敦賀発電所2号炉 敷地の地形、地質・地質構造について (コメント回答)

平成30年11月30日
日本原子力発電株式会社

敦賀発電所2号炉 敷地の地形、地質・地質構造に関するコメント一覧(1/4)

破砕帯の屈曲の可能性を考慮した検討において検討対象とした4条対象破砕帯及び非モデル化破砕部

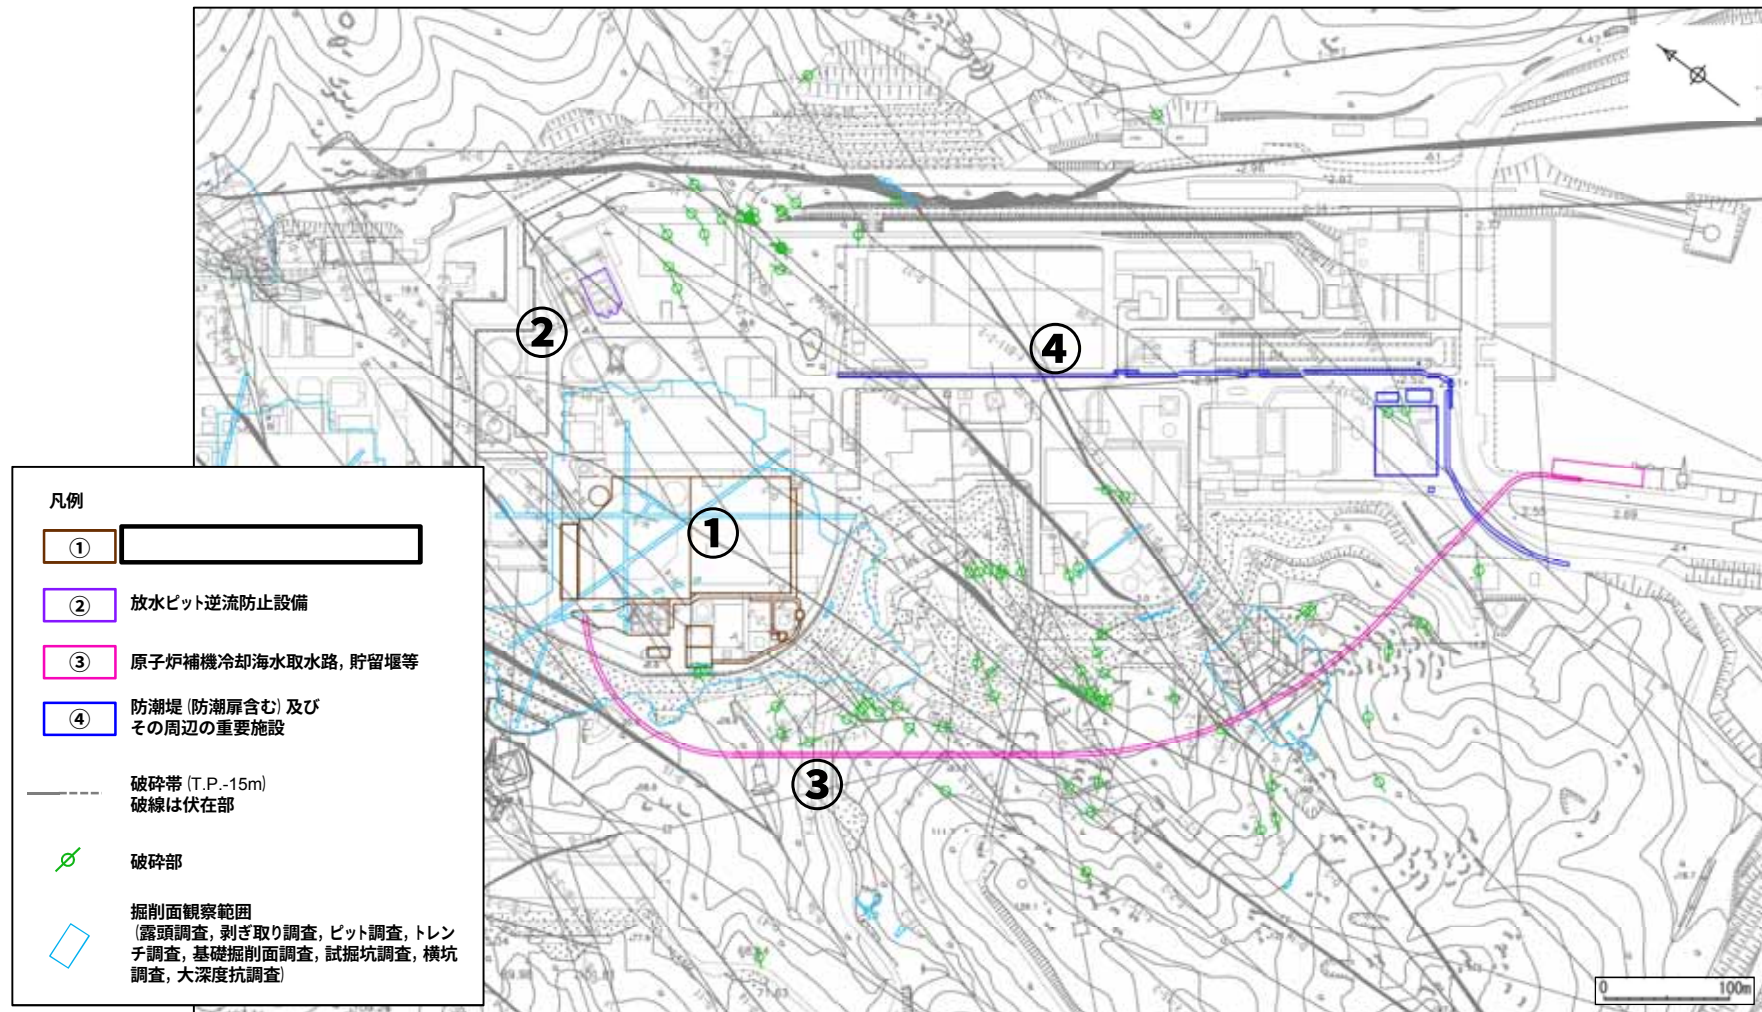
No.	コメント	回答骨子
10	破碎帯の分布の妥当性について確認するため、重要施設毎に破碎帯の詳細な分布状況(地質平面図、地質断面図)や調査密度について示すこと。 連続性評価の説明においては、3条対象になり得るというような破碎帯については、特に慎重に選定を行い提示すること。 また、破碎帯の選定については、固結破碎部のみからなる破碎帯が未固結破碎部を伴う破碎帯を図学上は変位させている状況が見受けられる。(固結破碎部からなる破碎帯の活動時期がより古いと主張をするのであれば、)こうした矛盾がない考え方も示すこと。 (第597回審査会合、平成30年7月6日)	3条対象破碎帯又は重要施設の近傍に分布する破碎帯等について、個々の破碎部の位置及び詳細なデータ並びに連続性評価の具体的なプロセスを図表を用いて示すとともに、破碎帯の分布位置と重要施設との関係を示す。 また、指摘を踏まえ、重要施設の近傍に位置する破碎帯や連続性の乏しい破碎部が3条対象破碎帯となり得る可能性を最大限考慮するため、これまでの連続性評価の基準を一部変更した。加えて、破碎帯の選定に関する指摘についても、破碎帯の新旧関係と連続性評価との間に矛盾を生じさせないとの観点からも、これまでの連続性評価の基準を一部変更した。 上記の変更及びそれを踏まえた検討の結果、これまで4条対象破碎帯としていた破碎帯等の一部については、3条対象破碎帯となり得る可能性がある。 原子炉補機冷却海水取水路や防潮堤の南側付近等においてデータ拡充や3条対象破碎帯となり得る破碎帯が3条対象破碎帯であるかを明確にするため、ボーリング調査等による(既存のコアの利用も含めた)データ拡充を図っていく(追加の調査や検討については具体的な計画がまとまり次第説明する)。

- 破砕帯の屈曲の可能性を考慮した検討においては、「4条対象破砕帯又は非モデル化破砕部で、走向・傾斜が $\pm 20^\circ$ の範囲でばらつくことも考慮した上で重要施設の方向に向かう可能性があるもののうち、当該破砕部と重要施設の間にボーリング等の調査がないもの」を検討対象とした(下図及びp.37)。
- なお、①及び②の施設については、検討対象となる4条対象破砕帯又は非モデル化破砕部はない。
- 検討のイメージ及び表現方法についてp.38に示す。なお、非モデル化破砕部の平面図上の表現については、当該破砕部の走向・傾斜に基づき、直線で表現している。
- 検討の結果、これまで4条対象破砕帯とした破砕帯のうちの9本が、非モデル化破砕部の5箇所が3条対象破砕帯となり得る可能性がある(p.39～45)。

破砕帯の選定に用いる判断指標の見直し

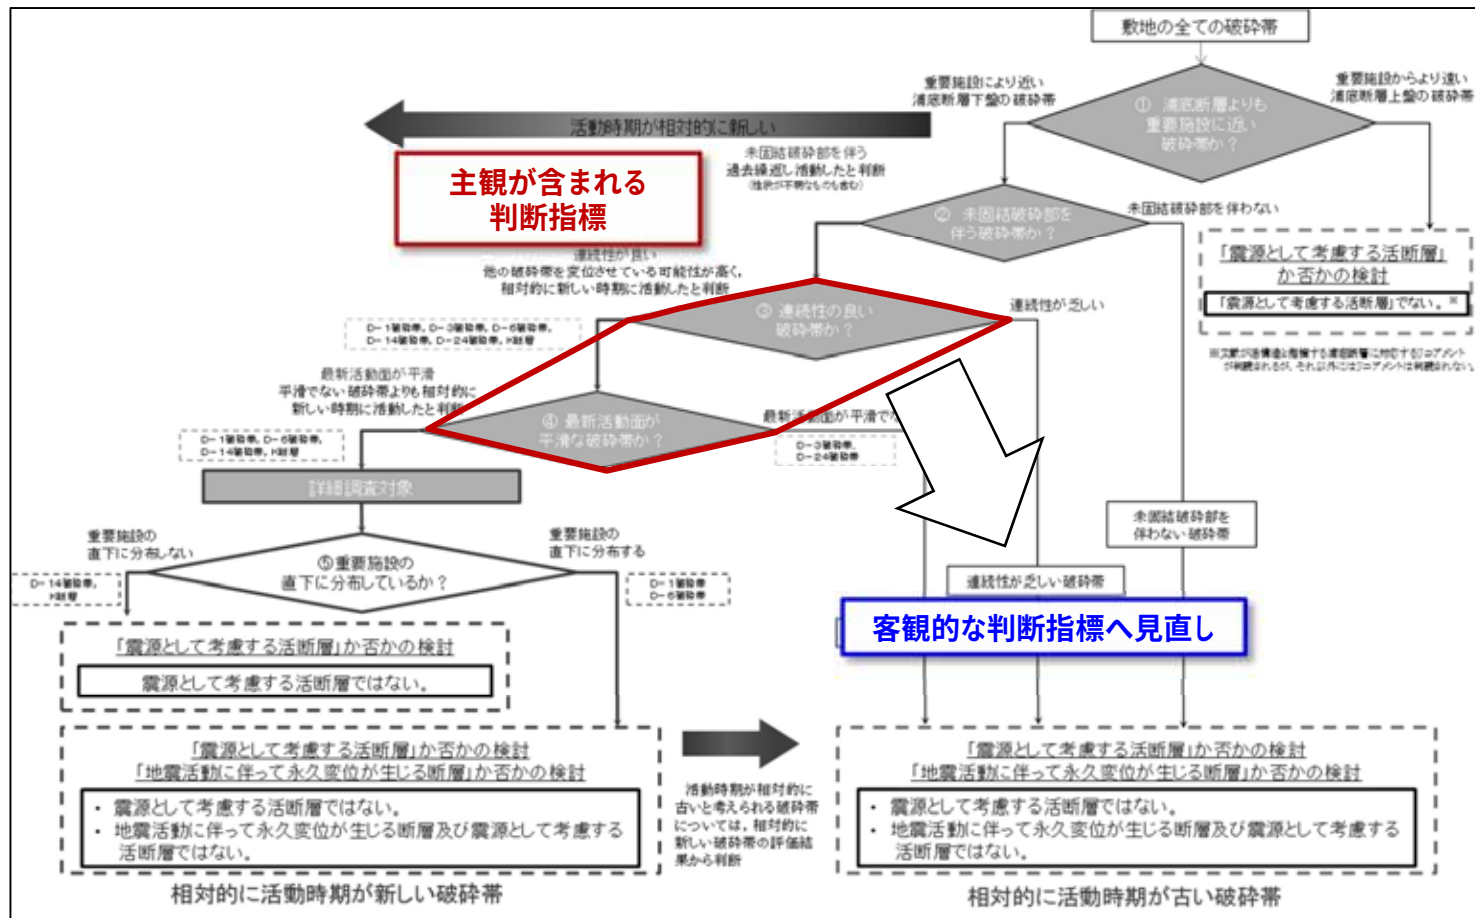
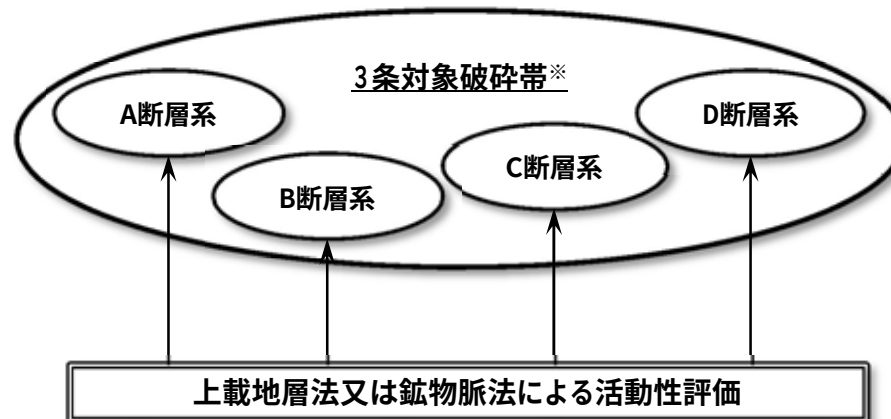
No.	コメント	回答骨子
11	破碎帯を選定して活動性評価を行う場合には、切り合い関係等の明確な証拠に基づき、対象断層を選定する必要がある。これに対する考え方を示すこと。 (関連するコメント) — 破碎帯の選定の判断指標としている「連続性の良い破碎帯か？」の具体的内容について明確にすること。 — 破碎帯の選定の判断指標としている「最新活動面が平滑な破碎帯か？」について、規制庁としては、断層活動時期の新旧関係と定性的な相関があるということは一定の事実だと思っているが、破碎帯同士の直接の切り合い関係のような判断ができるものか疑わしいと考えていることに対して説明すること。 (第597回審査会合, 平成30年7月6日)	破碎帯の選定にあたっては、これまでは、「未固結破碎部を伴う破碎帯か?」、「連続性の良い破碎帯か?」、「最新活動面が平滑な破碎帯か?」に基づき、破碎帯同士の新旧関係について判断してきた。 このうち、地質図上の解釈による破碎帯同士の切り合い関係の意味で用いてきた「連続性の良い破碎帯か?」の判断や「最新活動面が平滑な破碎帯か?」による判断については、主観的な判断も含まれる指標であることから、これまでとは異なる観点やより客観的な指標に基づき選定することが適切であると判断した。 このため、破碎帯の走向・傾斜や最新活動面の変位センス等の客観的な指標に基づく選定について現在検討を進めているところである(検討が終わり次第、説明を行う)。

- 破砕帯の選定にあたっては、これまでは、「未固結破砕部を伴う破砕帯か?」、「連続性の良い破砕帯か?」、「最新活動面が平滑な破砕帯か?」に基づき、破砕帯同士の新旧関係について判断してきた。
- このうち、地質図上の解釈による破砕帯同士の切り合い関係の意味で用いてきた「連続性の良い破砕帯か?」の判断や「最新活動面が平滑な破砕帯か?」による判断については、主観的な判断も含まれる指標であることから、これまでとは異なる観点やより客観的な指標に基づき選定することが適切であると判断した。

- 新たな客観的判断指標として、破砕帯の走向・傾斜や最新活動面の変位センス等に着目した指標とすることとし、3条対象破砕帯について、これに基づく検討を現在進めているところである（検討が終わり次第、説明を行う）。
- 破砕帯の走向・傾斜や最新活動面の変位センス等に着目した理由は、走向・傾斜と最新活動面の変位センスが同じ場合、その破砕帯がかつて活動した際の応力場（古応力場）が同じであったことを示しており、したがって活動時期も同じであったと判断されるためである。
- カタクレーサイトからなる破砕帯については、最新活動時期が後期更新世よりも古いと判断されることから断層系の区分からは除く（カタクレーサイトからなる破砕帯の活動時期の評価についてはコメント12の回答において説明）。

カタクレーサイトからなる破砕帯の分布

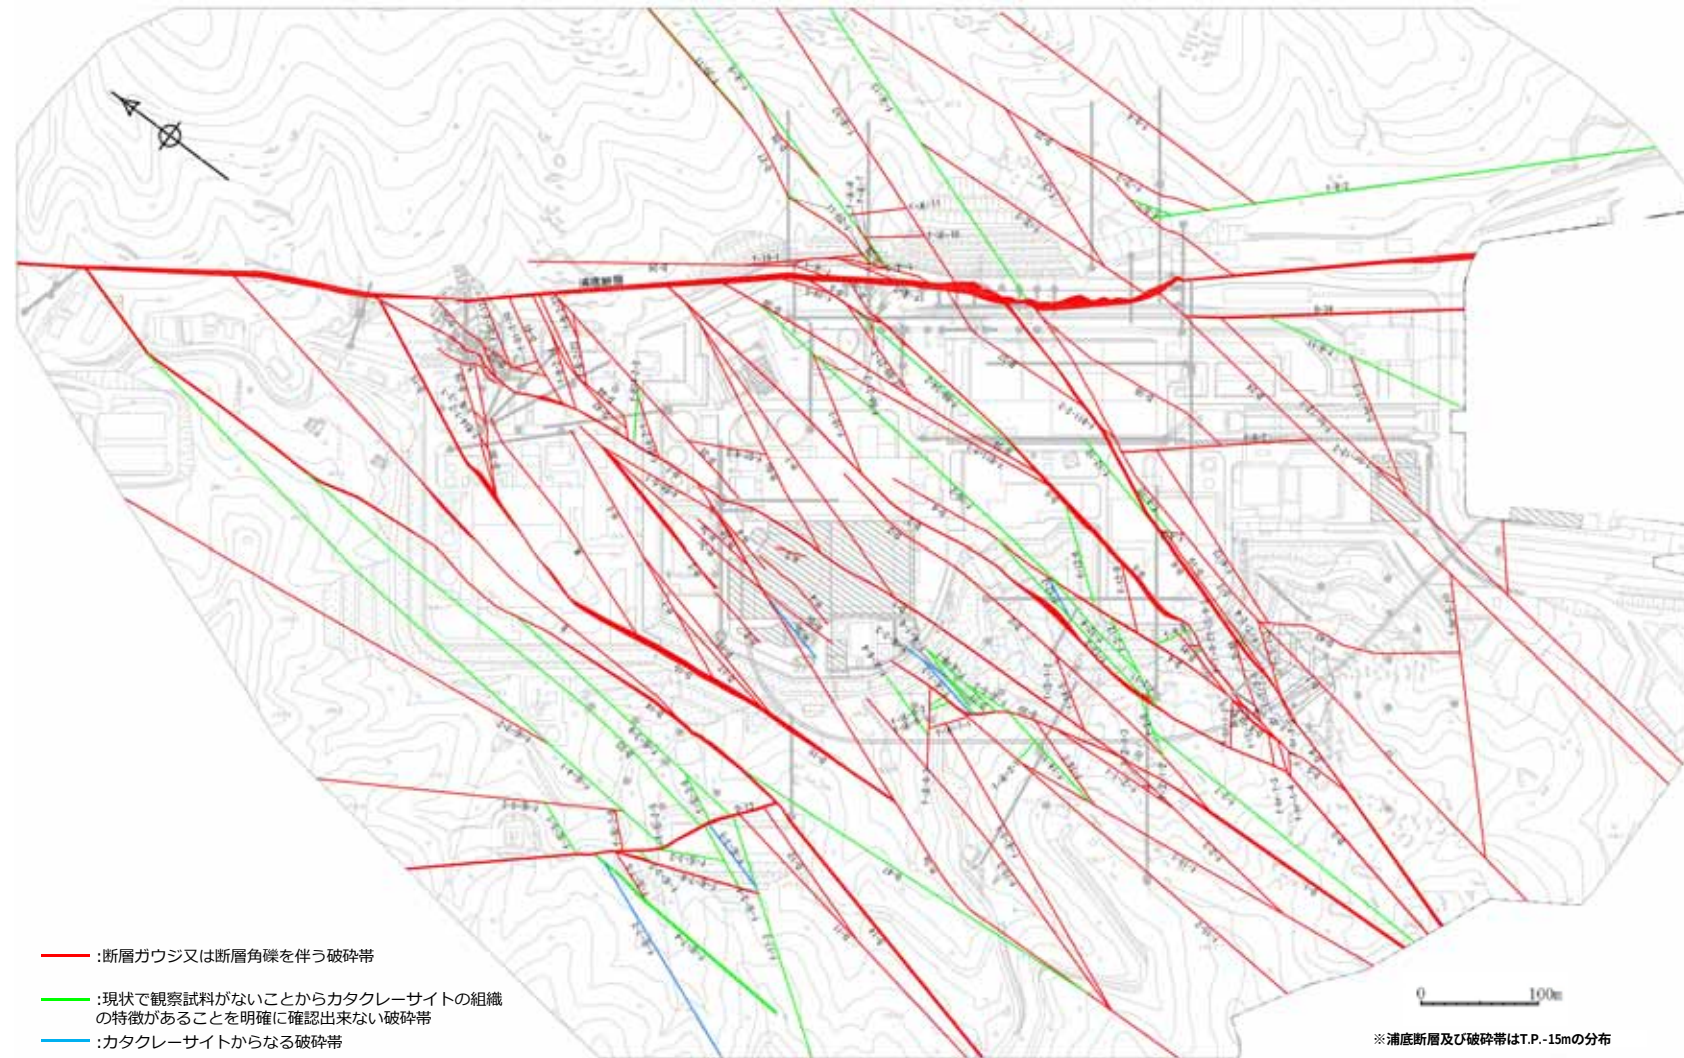
No.	コメント	回答骨子
12	破碎帯の選定の判断指標としている「未固結破碎部を伴う破碎帯か？」について規制庁としては、断層活動時期の新旧関係と定性的な相関があるということは一定の事実だと思っているが、固結しているというだけで活動性は否定できないと考えていることに対して説明すること。	これまで破碎帯の選定の判断指標としていた「未固結破碎部を伴う破碎帯か？」によって「未固結破碎部を伴わない」と判断したものは、固結破碎部からなる破碎帯であり、カタクレーサイトからなる破碎帯の意で用いてきたものである。 先ず、この判断をより明確にするため、これまでの記載表現であった「未固結破碎部を伴う破碎帯か？」を「断層ガウジ又は断層角礫を伴う破碎帯か？」と断層岩による区分に基づく記載表現に変更することとした。 次に、固結の程度については定性的な指標であることから、固結破碎部がカタクレーサイトであるか否かの判断にあたっては、コアの再観察及び薄片試料の再観察を改めて行い、カタクレーサイトの組織の特徴があることを明確に確認出来ないもの（現状で観察試料がないものも含む）については、全て安全側に断層ガウジとして扱うこととした。 カタクレーサイトからなる破碎帯については、その形成深度等を踏まえると後期更新世以降には活動していないと判断される。

- ・ 固結の程度については定性的な指標であることから、固結破砕部がカタクレーサイトであるか否かの判断にあたっては、コアの再観察及び薄片試料の再観察を改めて行い、カタクレーサイトの組織の特徴があることを明確に確認出来ないもの（現状で観察試料がないものも含む）については、全て安全側に断層ガウジとして取り扱うこととした。
- ・ カタクレーサイトからなる破砕帯については、その形成深度等を踏まえると後期更新世以降には活動していないと判断される。

地質水平断面図 (T.P.-15m)

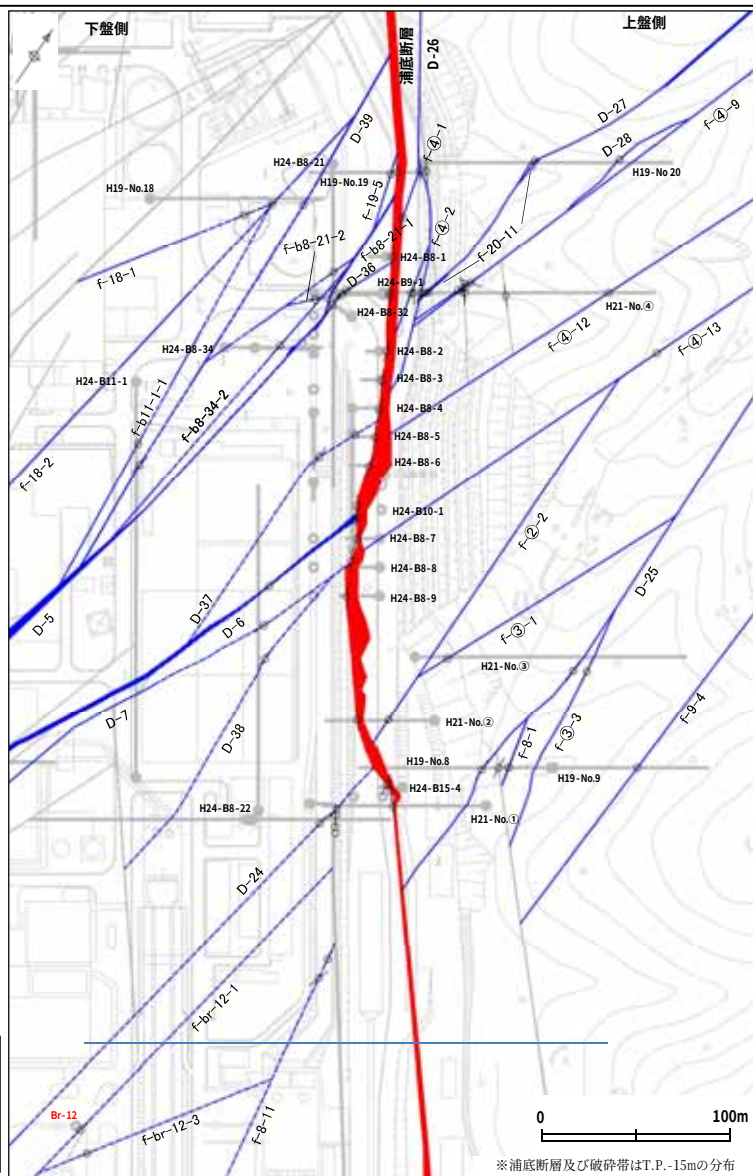
No.	コメント	回答骨子
13	破碎帯が浦底断層に変位を与えていないと判断した根拠について、浦底断層の近傍のデータを追加して説明すること。 (第597回審査会合, 平成30年7月6日)	浦底断層の近傍に分布する破碎帯について、既往のボーリングコアを利用して、新たに条線方向のデータを取得した。その結果、下盤側の破碎帯と上盤側の破碎帯では運動方向が異なるデータが追加で得られた。 また、現在の広域応力場と当該破碎帯の運動方向の関係についても新たに検討を実施した。その結果、当該破碎帯は現在の広域応力場から推定される運動方向には調和で重要施設に影響を与える可能性のある破碎帯は確認されなかった。 (仮に、当該破碎帯が浦底断層よりも新しい時期に活動している場合には、現在の広域応力場に調和的な運動方向となるが、本検討結果によれば調和的な運動方向ではないことが確認された)。 以上の追加の分析及び検討の結果も含め、浦底断層に変位・変形を与えている破碎帯はないと判断される。

- 浦底断層に変位・変形を与えている破砕帯の有無について検討するため、浦底断層の上盤側と下盤側に近接して分布する破砕帯の破砕部性状を整理し比較した。
- 下図に検討対象とした浦底断層と斜交する破砕帯を示す。

- ・ 浦底断層の上盤側に分布する破砕帯は東傾斜のものが多く、下盤側に分布する破砕帯は西傾斜のものが多く（下表及び地質断面図（p.99, p.100）参照）。
- ・ また、浦底断層を挟んで近接して分布する破砕帯については、上盤の破砕帯と下盤の破砕帯とで最新活動面の条線方向や変位センスが異なることから、一連であるとは判断されない。なお、検討にあたっては、既往のボーリングコアを利用して、新たに条線方向のデータも取得した。（p.96参照）
- ・ さらに、活断層であることが文献で指摘されている浦底断層については、河谷の左屈曲、北東側隆起等の変動地形が認められ、後期更新世以降は現在の広域応力場から想定される方向と調和的に活動していることも確認されている。なお、検討にあたっては、当該破砕帯の走向・傾斜及び広域応力場から想定される最適すべり角と条線観察に基づく最新活動面のすべり角の比較を行い、広域応力場との調和性を定量的に評価した（p.97参照）。これに対し、破砕帯については変動地形は認められず、また現在の広域応力場から想定される方向と調和的に活動した状況も認められない（p.98参照）。
- ・ 以上のことから、浦底断層に変位・変形を与えている破砕帯はないと判断される。

従前の説明時点との変更

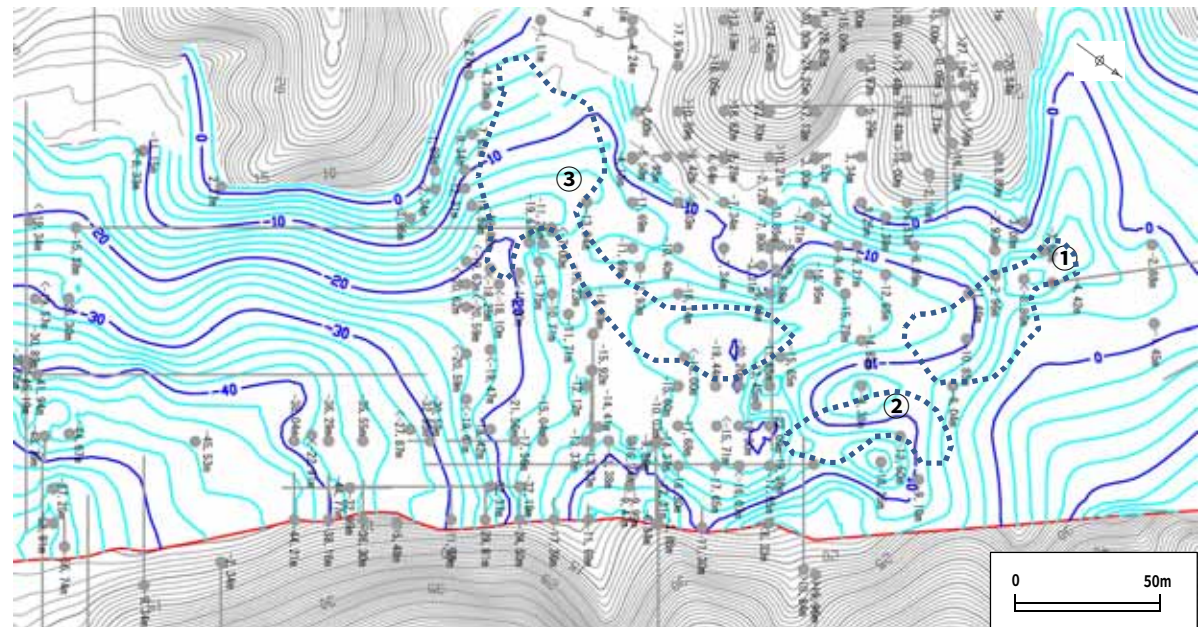
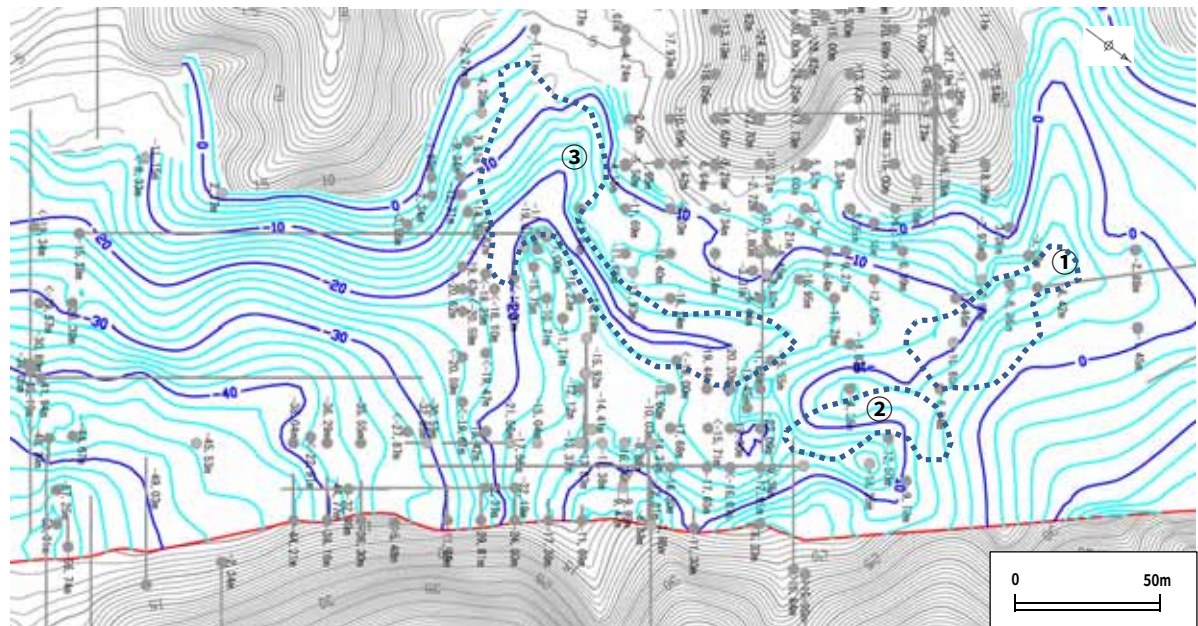
No.	コメント内容	回答骨子
14	奥壺低地の第四系に含まれるテフラが上流側と下流側で分布標高が変わる成因について、地層の堆積環境等の記載の充実を図った上で、再度説明すること。 河川の下谷浸食ではできないような地形（閉じた凹地等）ができているため、これについても再度説明すること。 （第597回審査会合，平成30年7月6日）	奥壺低地の第四系に含まれるテフラが上流側と下流側で分布標高が変化する成因に関連して、海水準との対応も追加で図示し、成因が初生的な堆積構造によるものであると判断することに矛盾がないことを確認した。 また、第597回審査会合で示した岩盤上面のコンターについては、周辺の地形を考慮せず、ボーリング調査から得られる岩着深度のデータのみを用いて作図していたことから、本資料では当該地域周辺の地形等も考慮し適正化した。

第597回審査会合で示した岩盤上面のコンターについては、周辺の地形を考慮せず、ボーリング調査から得られる岩着深度のデータのみを用いて作図していたことから、本資料では当該地域周辺の地形等も考慮し適正化した。以下に主な変更箇所を示す。
